PROJET DE REAMENAGEMENT DE LA RIVIERE LORETTE – SECTEUR DU BOULEVARD  
WILFRID-HAMEL, A QUEBEC ET L'ANCIENNE-LORETTE

Les requêtes de l'audience publique

### **DEMANDE DE GARANTIES EN LIEN AVEC LE PROJET DE LA VILLE DE QUÉBEC DE MESURES PERMANENTES POUR CONTRER LES INONDATIONS DE LA RIVIÈRE LORETTE**

## DIVERGENCES ENTRE LES CALCULS DE LA VILLE DE QUÉBEC ET LE COMPORTEMENT RÉEL DE LA RIVIÈRE

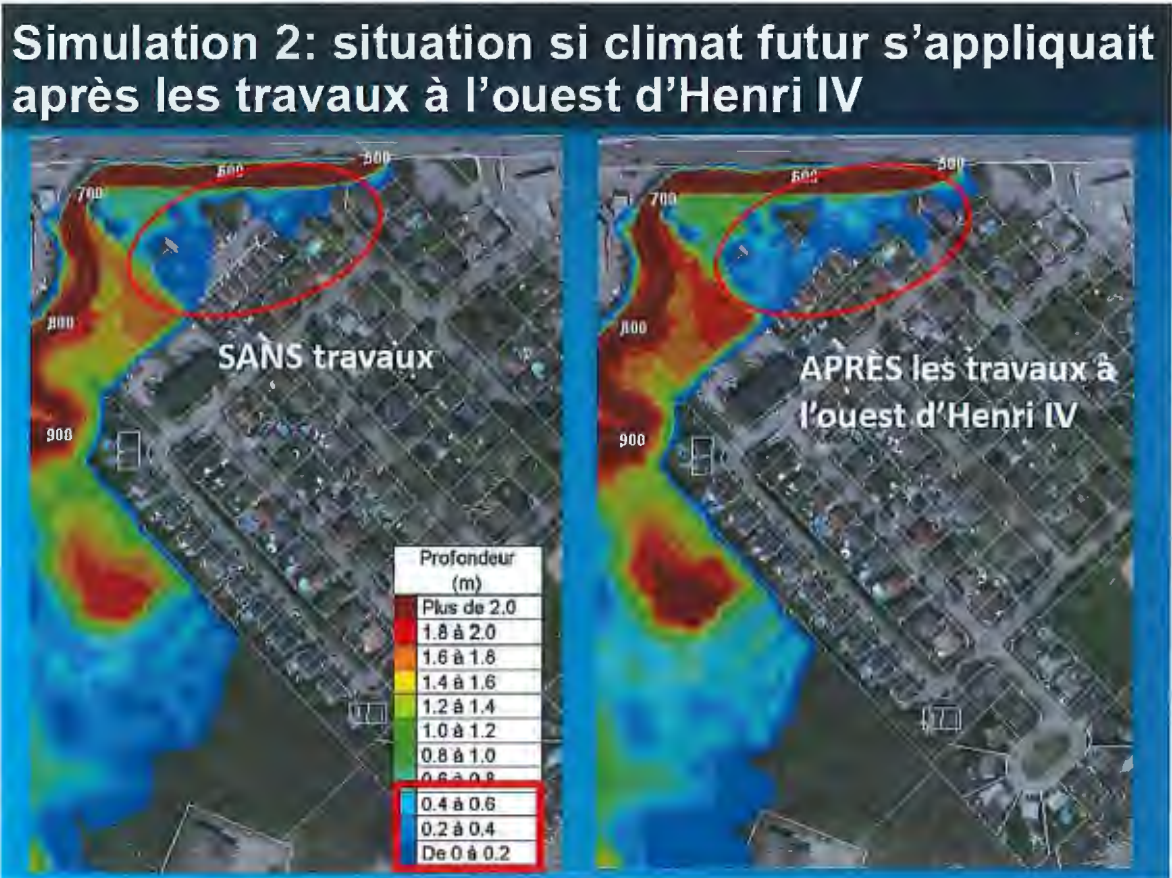
2.1.2.1 Dans l'hypothèse de n'entreprendre aucun autre travaux que ceux déjà réalisés sur l'ensemble de la rivière (mars 2017) et appliquant une hypothèse d'un climat futur on obtient un risque d'inondation tel qu'illustrée sur l'image «SANS travaux». Également on comprend qu'un tel résultat est dû non uniquement au climat futur, mais également à l'urbanisation, l'imperméabilisation des terrains du bassin versant de la rivière Lorette ainsi que d'une efficacité du système de gestion des eaux pluviales municipal ne répondant pas à la demande. De plus cela inclut également les travaux qui ont déjà été effectués par la ville de Québec depuis 2013 sur l'élargissement des ponts et augmentation du débit de la rivière en amont de notre terrain sans aucune modification quant aux débits de la rivière dans notre secteur.

2.1.2.2 Dans l'hypothèse d'entreprendre des travaux pour combattre les inondations du côté OUEST de l'autoroute Henri IV incluant l'hypothèse d'un climat futur on

obtient un risque d'inondation tel qu'illustré sur l'image «APRÈS les travaux à l'ouest d'Henri IV».

2.1.2.3 La comparaison de ces deux images nous permet de comprendre que les travaux à l'ouest d'Henri IV relocalisent la zone de risque d'inondation en aval, soit sur notre terrain.

2.1.2.4 Pour combattre les effets décrits dans les points ci-haut, la ville de Québec propose la construction d'un mur anti-crue pour notre secteur tel qu'illustré sur l'image «APRÈS les travaux dans votre secteur».

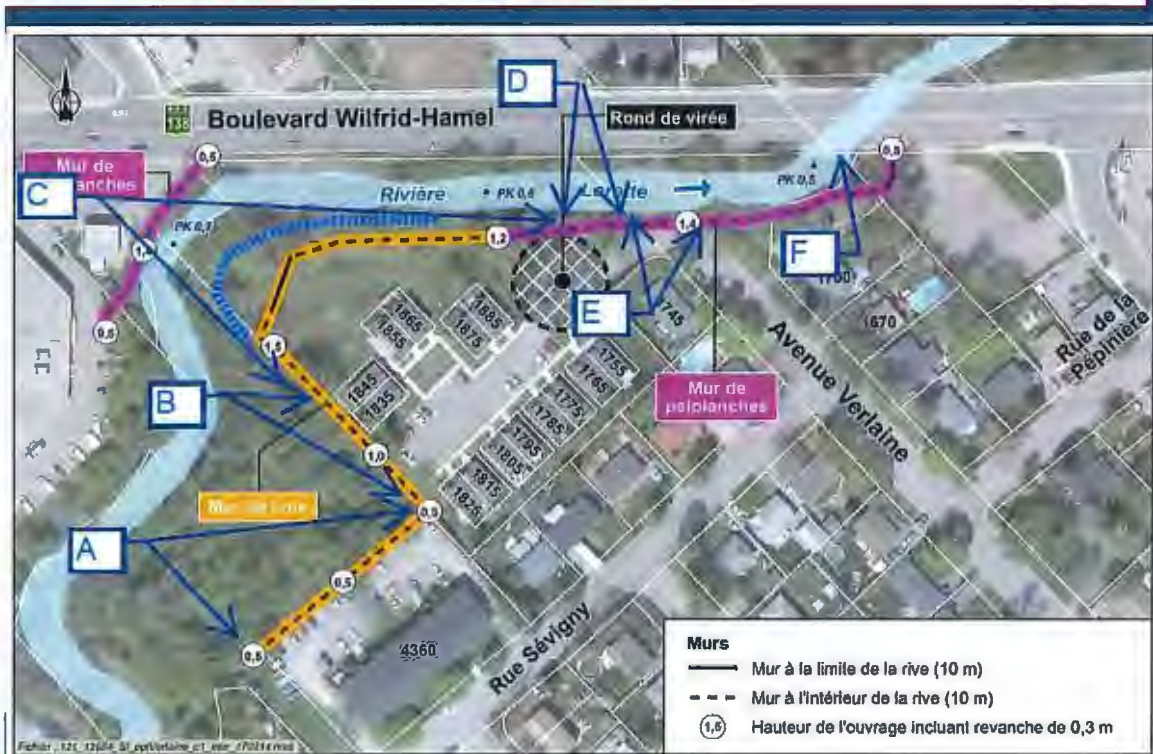
- La construction d'un mur anti-crue pour contrer les potentielles inondations est envisagée par la ville.
- La composition et les hauteurs des murs sont telles que l'image «Localisation des murs projetés-secteur Verlain».
- Aucun travail n'est prévu pour augmenter la capacité de débit du pont du boulevard Hamel situé en aval du terrain de la copropriété.
- La ville de Québec ne détient pas de données d'observation de comportement de la rivière dans ce secteur en périodes des crues. Les calculs et les hypothèses sont

Les résidents de la copropriété observent le comportement de la rivière depuis leur établissement dans le secteur. L'ensemble de ces observations est à l'opposé avec la logique qui concerne la hauteur du mur dans le secteur.

<b>Segment du secteur</b>	<b>Observations lors l'événement majeur de 31 mai 2013.</b>
A.	<ol style="list-style-type: none"><li>1. Hauteur libre jusqu'à la limite de déversement 0.5-1 pieds. Il s'agit de la partie la plus susceptible pour un débordement dans le secteur.</li><li>2. Par contre on voit que la hauteur du mur prévue est la plus basse dans le secteur.</li></ol>

B.	<ol style="list-style-type: none"><li>1. Hauteur libre jusqu'à la limite de déversement 1.5-2 pied. Il s'agit de la seconde partie la plus susceptible pour un débordement dans le secteur.</li><li>3. Par contre on voit que la hauteur du mur prévue est en bas de la moyenne.</li></ol>

C.	<ol style="list-style-type: none"><li>1. Hauteur libre jusqu'à la limite de déversement le plus éloigné et le moins probable de déversement. La rivière coulait là où la ligne pointillée bleue.</li><li>2. Par contre on voit que la hauteur du mur prévue est une des plus hautes du secteur.</li></ol>

D.	<ol style="list-style-type: none"><li>1. Hauteur libre jusqu'à la limite de déversement 1.5-3.5 pieds. La rivière coulait là où la ligne pointillée bleue.</li><li>2. La hauteur du mur est logiquement proportionnelle.</li></ol>

E.	<ol style="list-style-type: none"><li>1. Hauteur libre jusqu'à la limite de déversement 0.5-1.5 pieds. La rivière coulait là où la ligne pointillée bleue.</li><li>2. La hauteur du mur est logiquement proportionnelle.</li></ol>

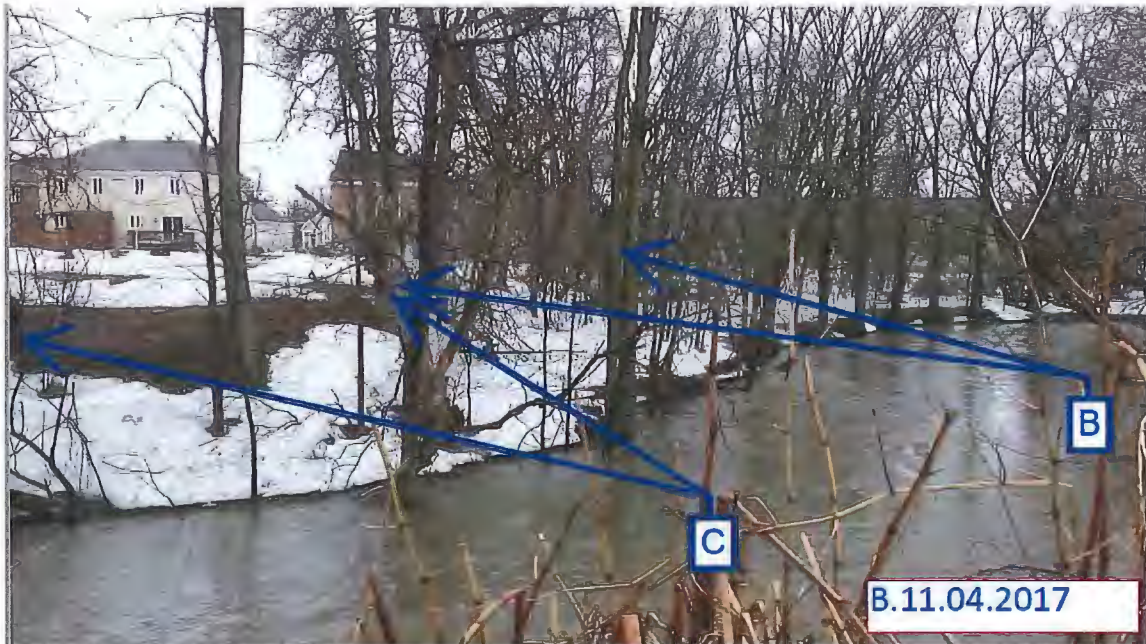
Segment du secteur	Observations lors d'une crue de 07.04.2017.
A.	Non observé
B.	Aucune eau dans le bois (se référer à la photo B.07.04.2017)
C.	Non observé
D.	Non observé
E.	Distance de 1.8-2 mètres. (se référer à la photo E.07.04.2017)
F.	Hauteur libre entre la surface de l'eau et le bas du pont 1.5 mètres (se référer à la photo F.01.07.2017). Par conséquent, dans le cas où la rivière au point E sera à 0 mètre, les limites du pont seront dépassées de 0.3-0.5 mètres.

Segment du secteur	Observations lors d'une crue de 11.04.2017.
A.	Non observé
B.	Aucune eau dans le bois (se référer à la photo B.11.04.2017)
C.	Aucune eau dans le bois (se référer à la photo B.11.04.2017)
D.	Non observé
E.	Distance de 1.5 mètre. (se référer à la photo E. 11.04.2017)
F.	Hauteur libre entre la surface de l'eau et le bas du pont 1 mètre (se référer à la photo F. 11.04.2017). Par conséquent, dans le cas où la rivière au point E sera à 0 mètre, les limites du pont seront dépassées de 0.3-0.5 mètres.

- 3.2.2 L'ensemble d'observations nous permet de croire que les hauteurs des murs prévues ne concordent pas au comportement de la rivière lors des crues.

- 3.2.3 La capacité du pont semble être un élément manquant dans les calculs. Selon nos observations il est de toute évidence que la capacité du pont (point F) est l'une des parties plus restrictives de la rivière lors d'une éventuelle crue pour le secteur. L'absence de prévision des travaux d'augmentation de sa capacité ne s'agence pas au concept du mur anti-crue. La construction des murs prévoit l'augmentation de la hauteur de l'eau tandis que la hauteur libre du pont (sa capacité) quant à elle est déjà limitée par rapport aux hauteurs existantes du terrain du secteur. Comme on le voit sur la carte, la largeur du pont est également le point le plus restreint de la rivière dans le secteur.  
Selon le témoignage d'un des vieux résidents du quartier lors des crues majeurs, l'eau remplissait la totalité de l'espace du passage du pont.

### **ROND DE VIRÉE AVENUE VERLAINE**

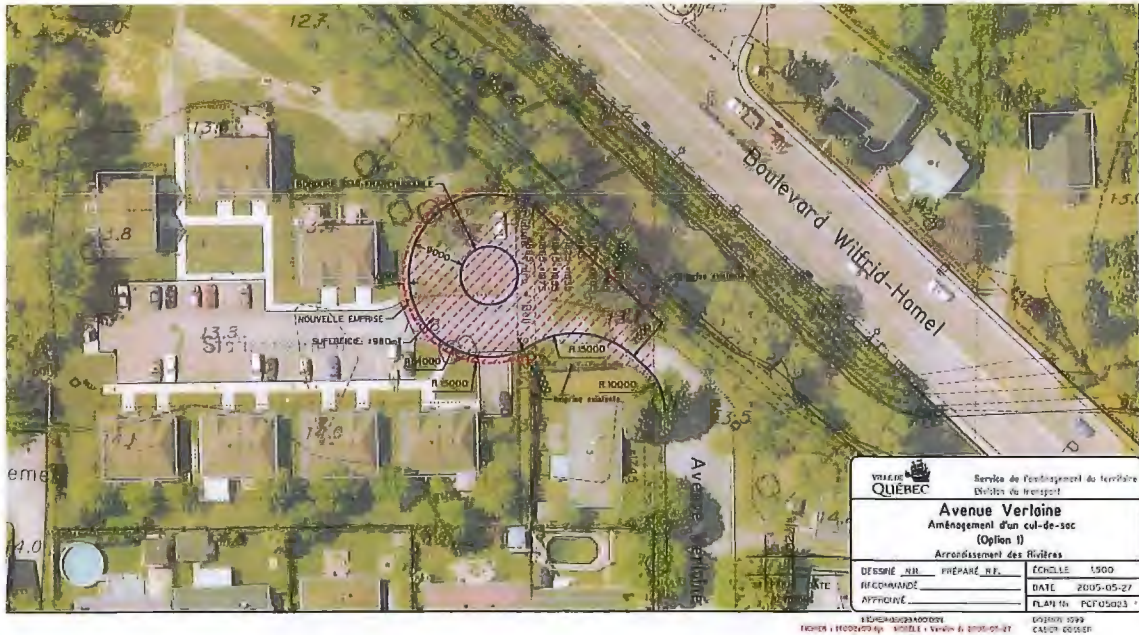
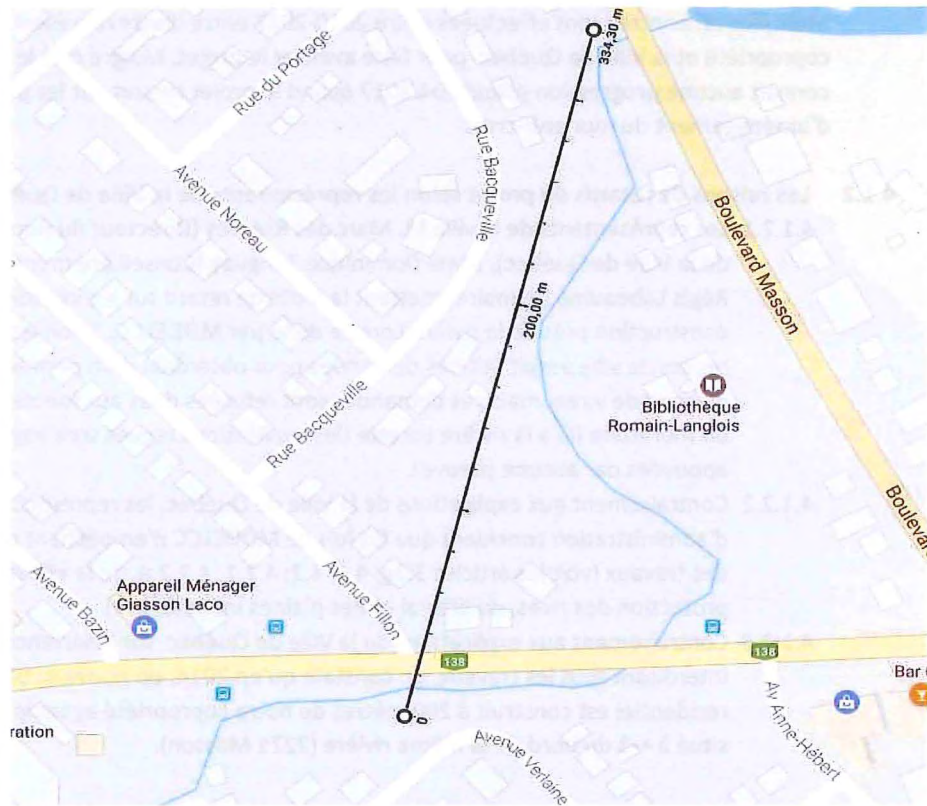
La construction du rond virée est une nécessité pour la Ville de Québec pour effectuer les demi-tours de ses camions d'entretien public. De plus la Ville de Québec envisageait la réalisation de ce projet bien avant le début de la construction des jumelées. Le premier plan du rond de virée réalisé par Ville de Québec date de 2005.

Étant donné que l'entente de construction du rond de virée est prise et que le terrain est réservé, le promoteur n'inclut pas dans les travaux ni aucune maison supplémentaire ni aucun aménagement du dit terrain en laissant le tout sous la disposition de la Ville de Québec. Pour la raison de la même entente, le chemin reliant le stationnement réalisé par le promoteur et l'av. Verlain n'est pas inclus dans les travaux du promoteur. Cette partie du chemin devait faire partie des éventuels travaux effectués par la Ville de Québec. Le promoteur finalise la construction des unités de résidence et des infrastructures. De son côté, la Ville de Québec ne respecte pas l'entente et retarde la construction du rond de virée et du chemin. (Les raisons du retard sont décrites plus bas). Le chemin entre le stationnement de la copropriété et la rue Verlain reste à son état de chemin de campagne. En attente d'un développement de situation, la copropriété a dû payer les travaux d'asphaltage de la partie du chemin pour être en mesure de circuler. À présent, la partie de la copropriété réservée au rond de virée reste non aménagée. Les véhicules des particuliers, des divers entrepreneurs ainsi que les camions des travaux publics de la Ville de Québec effectuent des demi-tours directement sur le sol. Durant une sécheresse, chaque virage est accompagné d'un nuage de poussière. Durant les pluies, le terrain devient un champ de boue. La boue et la poussière sont déplacées sur les chemins, stationnement et les biens des copropriétaires. Également, toute la saleté tombe dans la

- 4.1.2.1 Les représentants de la ville M. Marc des Rivières (Directeur du Bureau du transport de la Ville de Québec), Mme Dominique Tanguay (Conseillère municipale) et M. Régis Labeaume (le maire) mettent la faute de retard sur les interdictions de construction près de la rivière Lorette dicté par MDDELCC. Selon les explications reçues, la ville aurait fait des demandes pour obtention d'un permis de construction du rond de virée, mais ces demandes sont refusées dues aux lois de MDDELCC et/ou un moratoire lié à la rivière Lorette (les explications reçues sont vagues et ne sont appuyées par aucune preuve).

- 4.1.2.2 Contrairement aux explications de la Ville de Québec, les représentants du conseil d'administration concluent que les lois de MDDELCC n'empêchent pas l'exécution des travaux (voir les articles 3.2g; 4.1; 4.2; 4.2.1; 4.2.2.a, de la «Politique de protection des rives, du littoral et des plaines inondables»)
